COMMISSION ROYALE DES MONUMENTS ET DES SITES  
KONINKLIJKE COMMISSIE VOOR MONUMENTEN EN LANDSCHAPPEN

Objet : SAINT-GILLES. Rue Vanderschrick, 11. Demande de permis unique portant sur la restauration partielle de la façade avant et de la façade arrière, le réaménagement et la rénovation d'un appartement au 1<sup>er</sup> étage

**Avis conforme de la CRMS**

*Situation existante et projetée de l'appartement. La partie en façade arrière fera l'objet d'une demande séparée. Images extraites du dossier.*

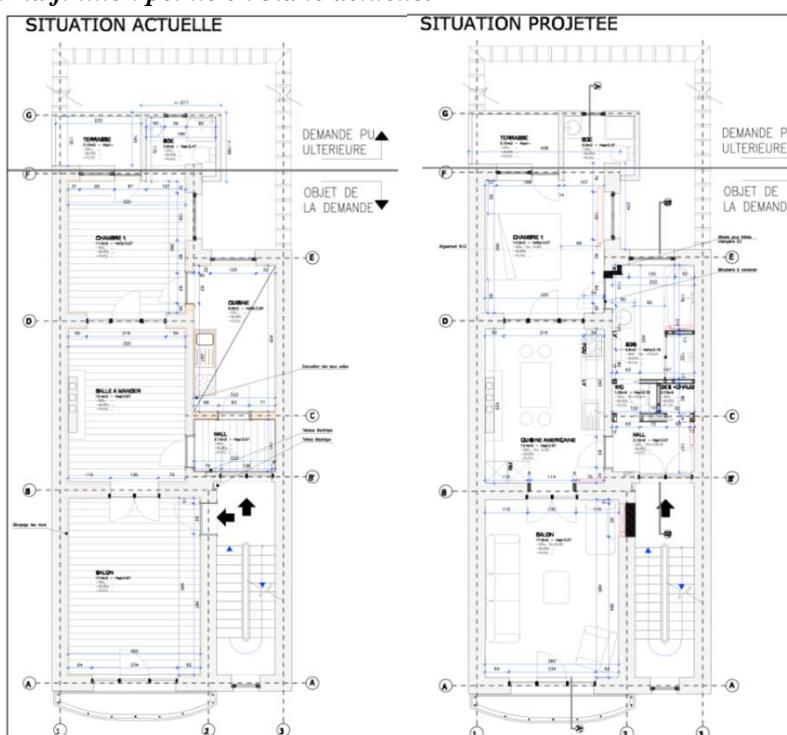
C'était le cas pour l'appartement concerné. Cette situation a entraîné l'ajout en façade arrière d'une annexe accueillant une mini-salle de douche avec WC. Cette intervention a été réalisée à une date inconnue et sans autorisation. Elle est particulièrement maladroite : le volume créé vient empiéter sur la large et haute fenêtre d'origine de la chambre. Celle-ci a de surcroît été encore modifiée pour créer un accès vers une terrasse aménagée sur une petite plate-forme arrière. Là-aussi à une date inconnue et sans autorisation. Si l'ancienne baie de fenêtre est encore perceptible, il ne reste que des fragments de sa menuiserie et l'ensemble est en piteux état et inesthétique.

En cours de procédure, l'architecte a choisi de retirer de sa demande toute intervention sur cette zone de la façade arrière. **Ce volet fera donc l'objet d'une demande ultérieure, la situation n'étant actuellement pas régulière.**

L'appartement est actuellement vétuste et ses installations techniques sommaires ne répondent plus aux exigences minimales en termes de confort. Le projet vise à sa rénovation d'ensemble et le renouvellement complet des techniques. Les fonctions sont redistribuées : la cuisine, à l'origine située en partie arrière, dans le prolongement de la cage d'escalier, est réimplantée dans la pièce centrale des 3 principales pièces en enfilade. Une salle de bains spacieuse est aménagée dans le volume de la cuisine d'origine. Sont adjoints à la salle de bains, un WC séparé et un local chaudière. Chambre et salon restent à leur emplacement actuel.

- Salle de bains / WC / local chaudière :
  - La cloison comportant une porte ancienne vers le hall est remplacée par un nouvel ensemble de cloisons légères et menuiseries. **La CRMS ne s'y oppose pas, la porte d'origine démontée étant standard pour l'époque.**

- Pour permettre le passage des techniques, un plancher surélevé est mis en place. **La CRMS l'accepte pour autant que le plancher d'origine soit conservé.**

- Renouvellement du faux-plafond, **la CRMS ne s'y oppose pas (le plafond n'étant probablement ici pas mouluré) pour autant qu'il soit placé au-dessus du linteau de la fenêtre.**

- **L'aménagement sera revu pour que la porte vers la chambre n'ait pas à être décalée de quelques centimètres.**
  - Quant aux évacuations des eaux usées et aux sorties de ventilation (évacuation des gaz de la chaudière et 2 ventilations), **la CRMS juge inacceptable qu'elles soient installées en façade arrière. Il est à noter que c'est également le cas pour les autres appartements existants car l'immeuble est dépourvu de gaines techniques. Une solution globale devra être mise en place au sein de la copropriété pour une intégration à l'intérieur.**

- Chambre :
  - **Le nouveau faux-plafond ne devra pas empiéter sur la porte vitrée existante remarquable et son encadrement, ni sur les baies en façade arrière.**

- *Le nouveau mobilier sera revu pour éviter toute modification de l'encadrement de la double porte vers le salon.*
- Salon :
  - *L'intervention pour condamner l'accès à l'escalier sera revue pour que la menuiserie de porte soit maintenue.*
